# 島根原子力発電所 2号炉

## 安全施設

### (コメント回答)

令和元年10月  
中国電力株式会社

共用・相互接続している消火設備の抽出結果

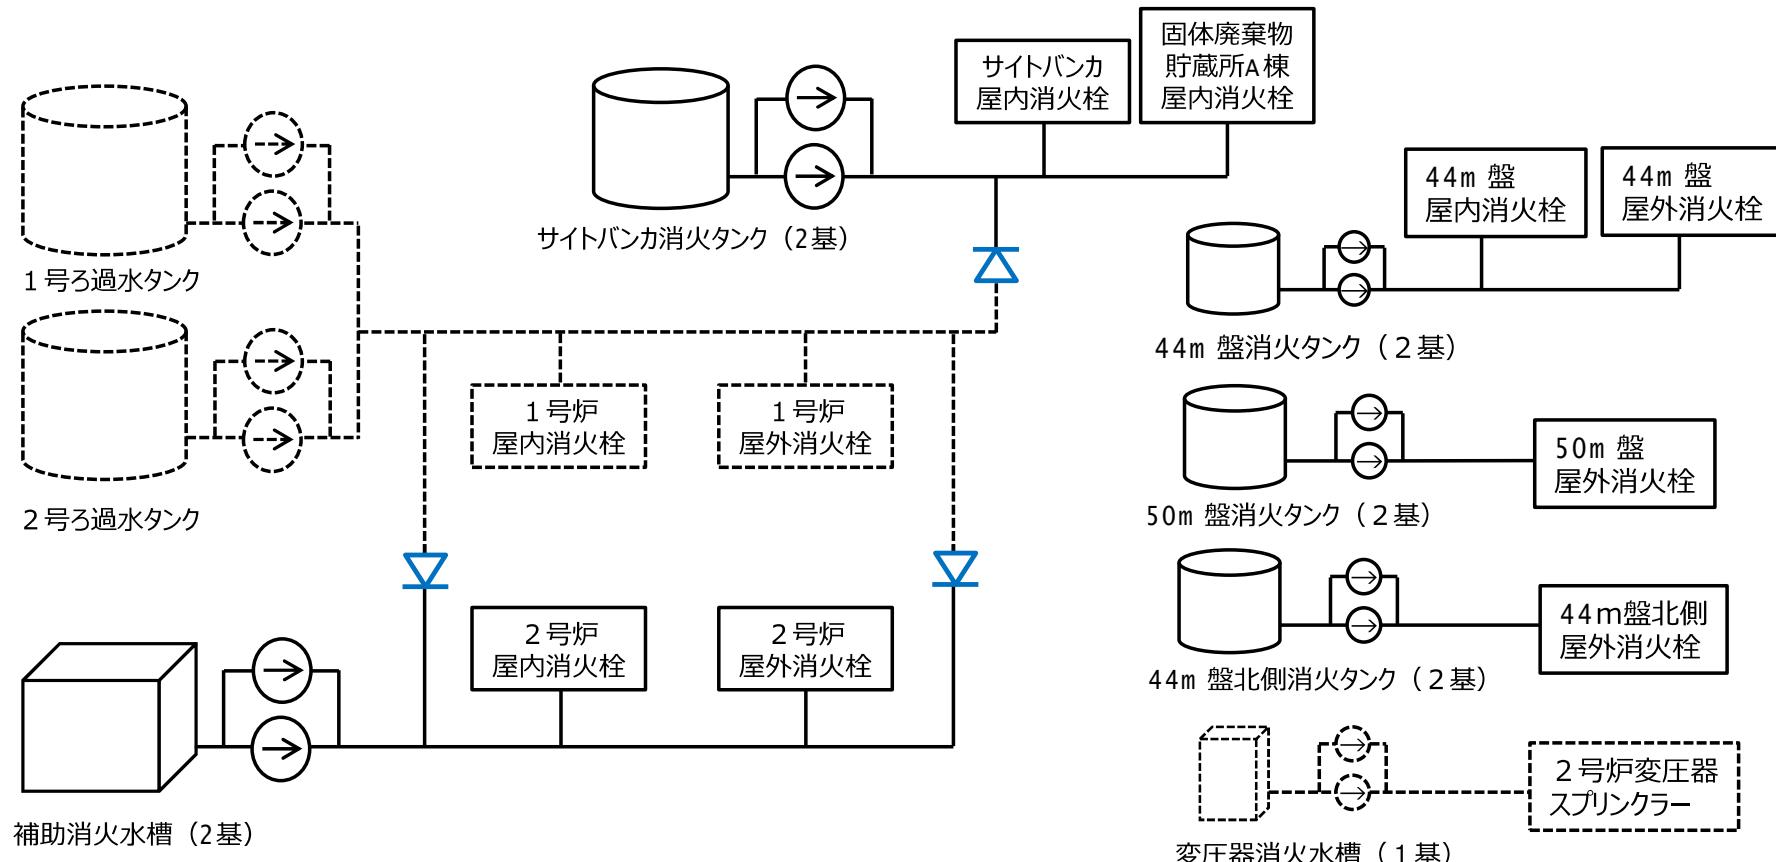
ろ過水タンクに代わり、新たに安全施設とする補助消火水槽等について、設置許可基準規則第12条（安全施設）への適合性を説明すること。

設置許可基準規則第8条（火災による損傷の防止）に対して、新たに設置する補助消火水槽等を水源とする消火設備により、基準適合を図ることとしている。これらの消火設備は、MS-3に分類される「緊急時対策上重要なもの及び異常状態の把握機能」を有しており、設置許可基準規則第12条（安全施設）の対象であるため、以下の設計方針としている。なお、水消火設備は重要安全施設ではないため、第12条第2項及び第6項は対象外である。

- ・水消火設備が有する安全機能を確保し、かつ、維持し得る設計とする。【第1項】
- ・通常運転時、運転時の異常な過渡変化時及び設計基準事故時に想定される圧力、温度、湿度、放射線等の環境条件下において、期待されている安全機能を発揮できる設計とする。【第3項】
- ・健全性及び能力を確認するため、安全機能の重要度に応じ、必要性及びプラントに与える影響を考慮して、発電用原子炉の運転中又は停止中に試験又は検査ができる設計とする。【第4項】
- ・蒸気タービン等の損壊に伴う飛散物により安全性を損なうことのない設計とする。【第5項】

また、補助消火水槽及びサイトバンク消火タンクを水源とする消火設備は、ろ過水タンクを水源とする消火設備と配管により接続されており、2号炉側設備（補助消火水槽、サイトバンク消火タンク）と1号炉側設備（ろ過水タンク）の相互接続部には、逆止弁を設けることで、1号炉側で破損等が発生した場合でも、2号炉側に影響を及ぼすことなく、安全性を損なわない設計とする。【第7項】
